6. Änderung Bebauungsplan Nr. 1
"Gewerbegebiet Nord"

Begründung gem. § 9 (8) BauGB

24. Mai 2012

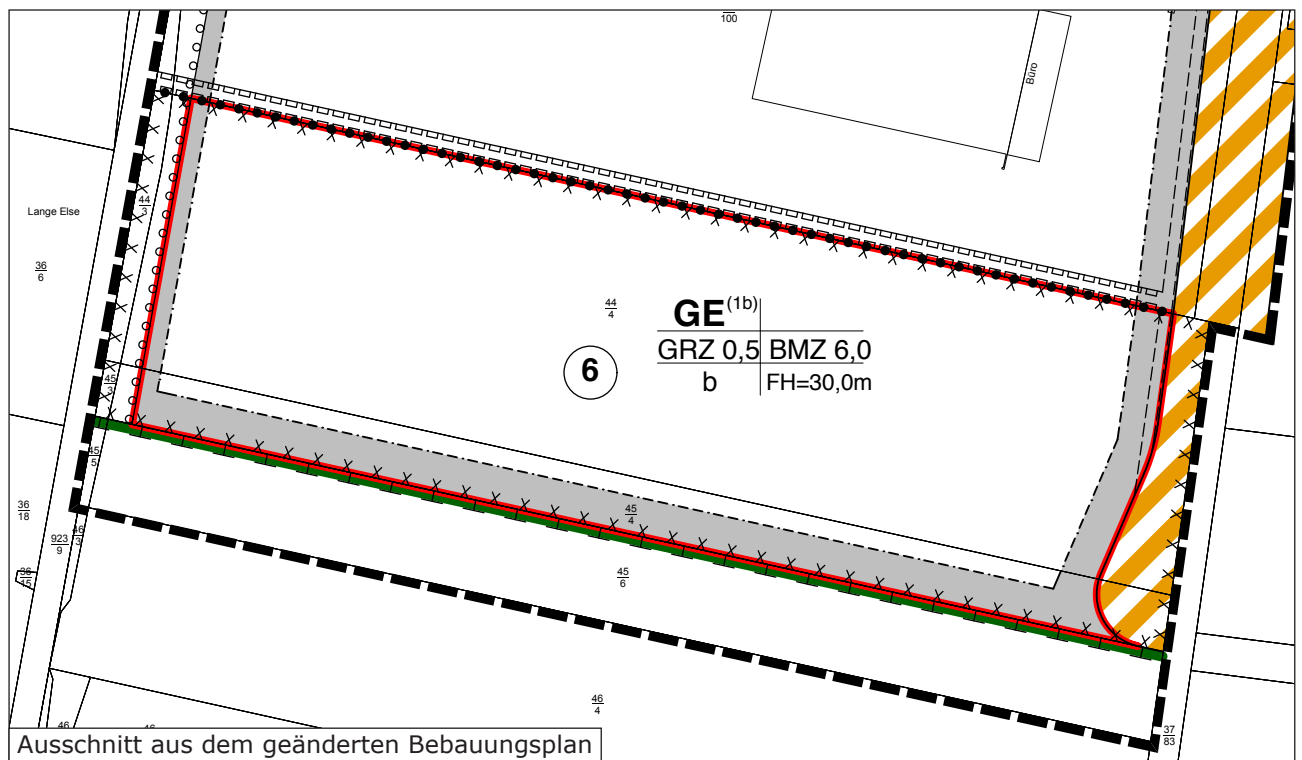
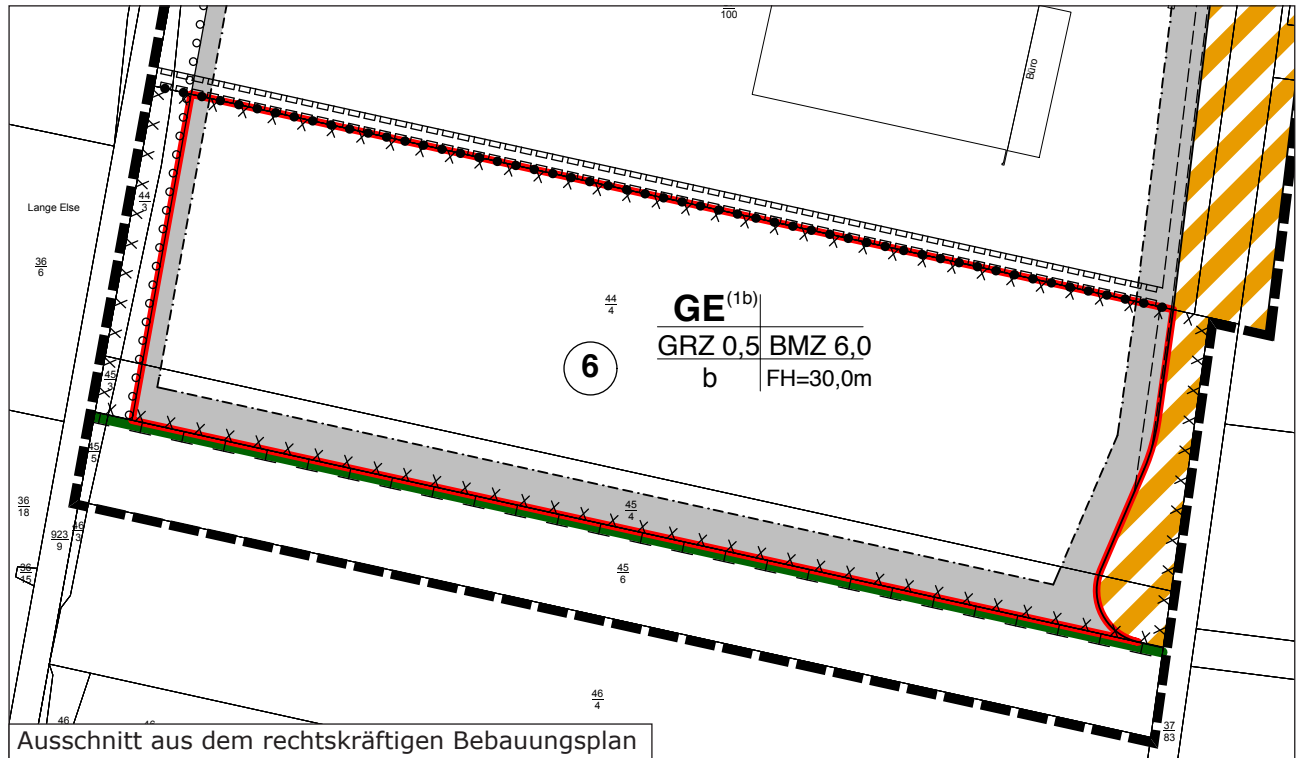
Die nachfolgend dargestellten Ausschnitte aus dem Bebauungsplan zeigen den rot umgrenzten Änderungsbereich vor und nach der Bebauungsplanänderung.

Wie den Planausschnitten zu entnehmen ist, werden an den geltenden zeichnerischen Festsetzungen, der Gebietswidmung und -bezeichnung, den Maßen der baulichen Nutzung, der Bauweise sowie den Kennzeichnungen und Hinweisen keine Änderungen vorgenommen.

Mit der 6. Änderung des Bebauungsplanes wird allein die explizit für das Gewerbegebiet 1b (**GE^(1b)**) im Abschnitt "**Art der baulichen Nutzung**" geltende Regelung aufgehoben, dass hier Photovoltaikfreiflächenanlagen grundsätzlich unzulässig sind.
